## 生産拠点変更および製品仕様変更のご案内

拝啓 貴社益々ご清栄のこととお慶び申し上げます。平素は格別のお引き立て賜り厚く御礼申し上げます。  
この度、プラスチックケース『TW5-3-10B』の生産拠点変更および仕様変更がございますのでご案内申し上げます。

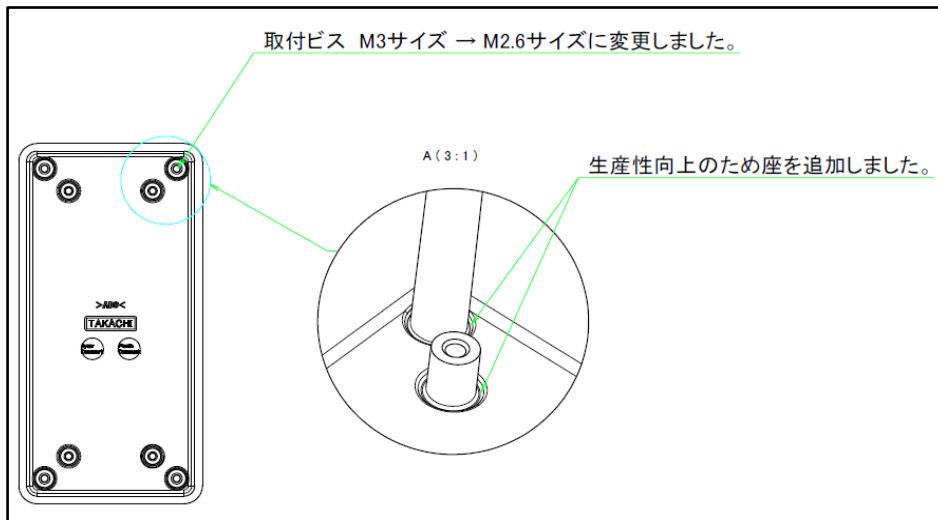
- 対象型番：TW5-3-10B
- 従来品現在庫状況：弊社販売実績からおおよそ6ヶ月分になります。
- 生産拠点の変更：**従来品：日本**      **変更品：中国**
- 仕様変更内容
  - ・ 取付ビス M3サイズ → M2.6サイズに変更しました。
  - ・ 生産性向上のため座を追加しました。

- 製品の外形寸法、内部ボスの位置・基板取付ビスサイズの変更はございません。
- 色番違いのTW5-3-10Gについては在庫状況を考慮し、改めてご案内させていただきます。
- 変更理由については従来依頼していた成型業者の廃業に伴い、他サイズと同じ生産拠点へ移管による金型更新の為にあります。
- 変更日については従来品の在庫が無くなり次第、順次切り替えになります。
- 2019-2020総合カタログからの型番・価格の変更はございません。
